Keuringsverslag van een elektrische laagspanning- en zeer lage spanningsinstallatie

NIET CONFORM

Datum keuring: 12/03/2024

Straatnaam	Ooievaarstraat
Huisnummer	1
Busnummer	2
Postcode	3300
Gemeente	Tienen
Land	België

Afbeelding schakel- en verdeelbord:

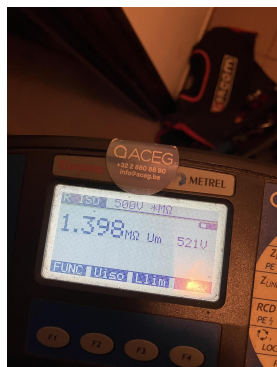
15.01 Het verdeelbord is niet makkelijk toegankelijk. (Boek 1 Onderafdeling 5.3.5.1.C.)

Kon de plexiglas van het bord boven niet verwijderen

15.07 Verdeelbord dient vervangen te worden, de beschermingsgraad tegen rechtstreekse aanraking is onvoldoende. (Boek 1 Onderafdeling 4.2.2.3.)

15.09 De genaakbare, naakte onder spanning staande delen zijn onvoldoende afgeschermd. (Boek 1 Afdeling 5.1.4. en 4.2.2.3.)
